## 改善箇所説明図

### 基準不適合発生箇所

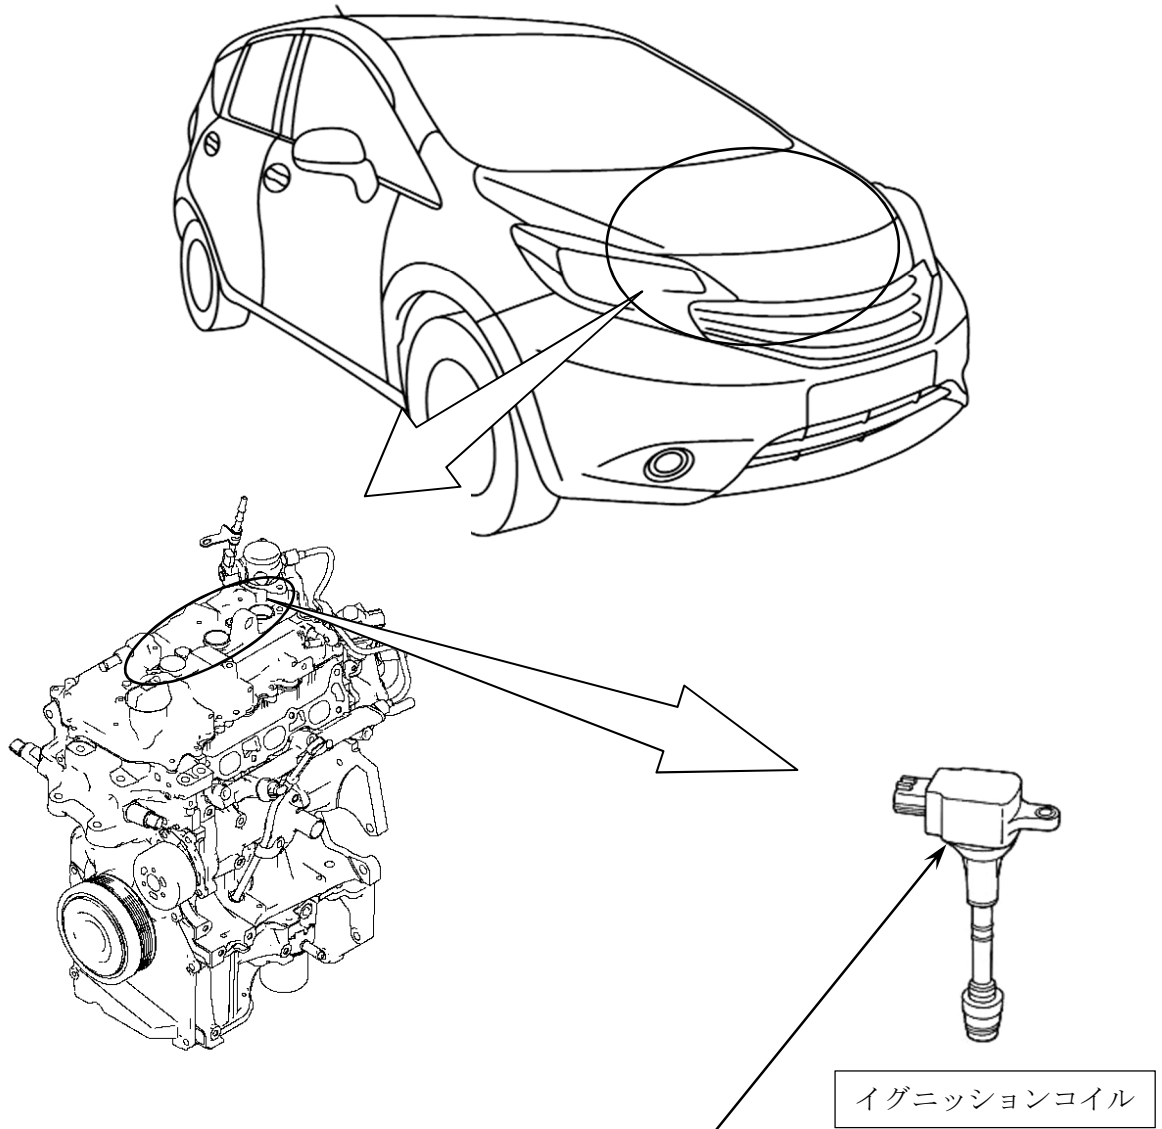
過給器付きエンジンの点火コイルにおいて、耐久性が不足しているため、通電による発熱等の繰り返しにより内部素子が破損することがある。そのため、そのままの状態で使用を続けると、点火コイルが点火できず、エンジンが失火して加速不良となり、最悪の場合、走行中エンストして再始動不能となるおそれがある。

全車両、当該点火コイルを対策品と交換する。

識別：銀色のシールをモデルナンバープレートに貼り付ける。
